Souhrn změnových listů MŠ Lohniského

OZNÁMENÍ ZMĚNY		číslo OZ: 1	
Zhotovitel:	BBP Stavby s.r.o.		
Investor:	Městská část Praha 5	Datum: 4. 1. 2018	
Název akce: „Soubor energetických opatření MŠ Lohniského, P5 „			
Způsob odeslání / předání datum:	poštou ☐	e-mailem ☒	faxem ☐ osobně ☐
Odkazy	na specifikaci:		
	na výkresy:		
	na rozpočtové podklady:		
	na jinou část smlouvy:		
Předmět změny: Vyrovnání nerovností fasády. Popis a zdůvodnění změny: Při provádění KZS byla zjištěna značná nerovnost stávajícího povrchu. Vyrovnání se provádí podlepováním polystyrenem 10 – 20 mm.			
Počet připojených listů specifikací:			
Důvod vícepráce / méněpráce:			
záměr objednatele ☐	chyba v PD ☐	chyba zhotovitele ☐	vyšší moc ☐ jiné okolnosti ☒
Oznámení vydává: BBP Stavby s.r.o.			
Stanovisko technického dozoru stavby:  MILAN KOVARIK služby v BOZP a PO IČO: 12497631, DIČ: CZ12497631 Tuzovova 35, 128 00 Praha 7 tel.: 731 478 068			
Stanovisko projektanta stavby:

ZMĚNOVÝ LIST		číslo ZL: 1
Zhotovitel:	BBP Stavby s.r.o.	
Změnový list vystavil:	Michal Prusek	
Datum:	4. 1. 2018	
Podepsaní zmocněnci potvrzují v souladu se Smlouvou o dílo tuto změnu rozsahu díla: Předmět změny: Vyrovnání nerovností fasády. Po

POHLED JIHOVÝCHODNÍ 1:100

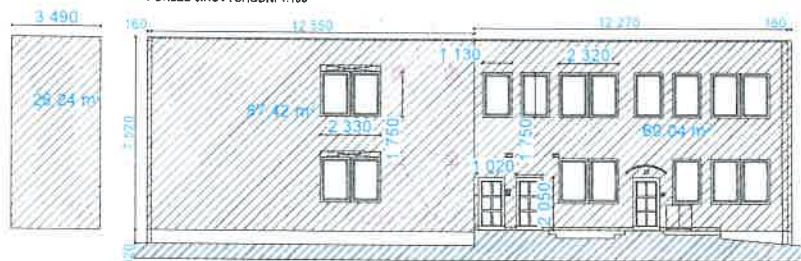
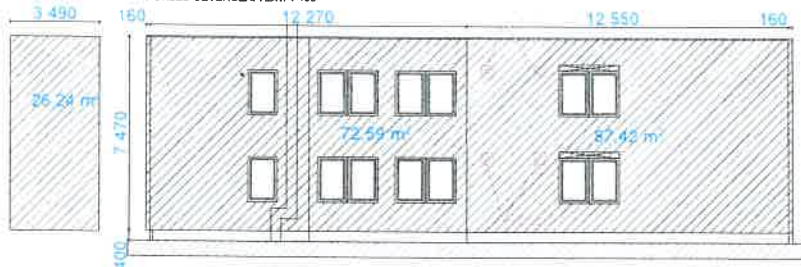
Předmět změny:**Navýšení výměry zateplované fasády.****Popis a zdůvodnění změny:****Úprava výměry dle skutečného stavu na stavbě. Oprava výměry.**

6,1*7,9		48,19		
		skutečnost: 26,24+72,59+87,42 (viz grafická příloha)		186,25		
		jihovýchodní strana: (12,5*7,55)+(12,4*7,8)		191,10		
		skutečnost: 26,24+87,42+60,04 (viz grafická příloha)		173,70		
		severovýchodní strana: (17,7*7,55)+(12*7,55)+(17,9*7,9)		365,65		
		skutečnost: 87,52+87,60+86,51 (viz grafická příloha)		261,63		
		jihozápadní strana: (18,66+10,85+18,46)*7,9		378,96		
		skutečnost: 81,91+49,46+81,91 (viz grafická příloha)		213,28		
		odpočet oken: -508,06		-508,06		
		skutečnost: výměra ověřena graficky bez výplní otvorů odpočet oken z výpočtu vyjmut (viz grafická příloha)				
	Celkem za	62 Úpravy povrchů vnější				203 101,10
Díl: 95		Dokončovací konstrukce na pozemních stavbách				
58	952901110R00	Čištění mytím vnějších a vnitřních ploch oken a dveří	m2	-220,50	20,00	-4 410,00
		INP: (1,75*2,33)*12		48,93		
		(1,75*1,12)*4		7,84		
		(17,5*3,5)*4		245,00		
		skutečnost: (1,75*3,5)*4 - (17,5*3,5)*4		-220,50
